CÂMARA MUNICIPAL DE JACAREÍ - SP

INDICAÇÃO Nº 3617/2017

Assunto: Solicita mudança da localização da faixa para travessia de pedestres existente na Rua Capitão João José de Macedo, logo após o cruzamento dessa via com a Ladeira Benedito do Prado, para trecho anterior ao mencionado cruzamento e à garagem do Hotel Jacareí Palace.

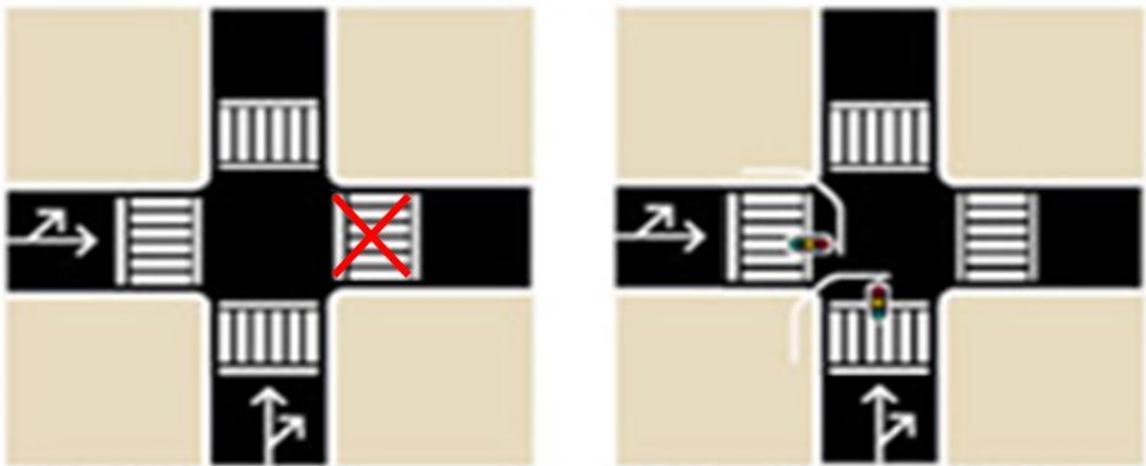
A referida faixa de pedestres inicialmente havia sido implantada antes do citado cruzamento, porém em local inadequado, pois ficava bem defronte da saída e entrada da garagem do Hotel Jacareí Palace, prejudicando tanto a travessia de pedestres como o fluxo de veículos. Porém, o problema continua, uma vez que os pedestres quando estão atravessando a via, ficam expostos ao perigo, uma vez se deparam com os veículos que convergem da Ladeira Benedito do Prado e da Praça dos Três Poderes.

Seguem imagens ilustrativas.

INDICAMOS ao Excelentíssimo Senhor Prefeito Municipal de Jacareí, Izaías José de Santana, sejam tomadas as providências cabíveis visando à mudança da localização da faixa para travessia de pedestres existente na Rua Capitão João José de Macedo, logo após o cruzamento dessa via com a Ladeira Benedito do Prado, para trecho anterior ao mencionado cruzamento e à garagem do Hotel Jacareí Palace.

QUANDO A FAIXA DE TRAVESSIA DE PEDESTRES FOR IMPLANTADA EM CRUZAMENTOS COM CONVERSÕES SEM SEMAFOROS ELA DEVE SER IMPLANTADA NA VIA PREFERENCIAL ANTES DO ALINHAMENTO DA VIA SECUNDÁRIA TRANSVERSAL, PARA QUE OS VEÍCULOS DESSA VIA POSSAM APROVEITAR O MOMENTO DA PARADA DO FLUXO DE VEÍCULOS DA PREFERENCIAL PARA TRAVESSIA DE PEDESTRES PARA EFETUAREM O CRUZAMENTO A VIA PREFERENCIAL OU EFETUAREM A CONVERSÃO.
